Postępowanie nr: WZP.271.18.2025

Zamawiający na podstawie art. 284 ust. 2 i ust. 6 ustawy z dnia 11 września 2019 r. Prawo zamówień publicznych (Dz. U. z 2024 r. poz. 1320 ze zm.) w związku ze złożonymi przez Wykonawcę pytaniami udziela wyjaśnień:

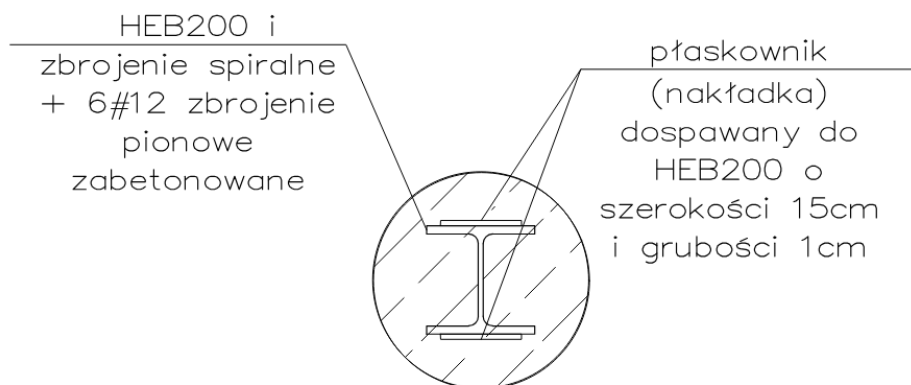
Prośba o wyjaśnienie czy pal ma być zbrojony kształtownikiem czy koszem zbrojeniowym.

Przy Średnicy pala CIF 400 mm kształtownik HEB260 nie mieści się w palu, nie ma możliwości wykonania tego pala w ten sposób.

Zamawiający wyjaśnia, że pal z HEB200 musi być z dospawanymi nakładkami grubości 10mm. Dodatkowo należy zastosować zbrojenie spiralne oraz zbrojenie pionowe z 6#12.

Zamawiający informuje, że dopuszcza się zastosowanie HEB200 z dospawanymi nakładkami grubości 10mm zgodnie z poniższym schematem. Dodatkowo należy zastosować zbrojenie spiralne oraz zbrojenie pionowe z 6#12.
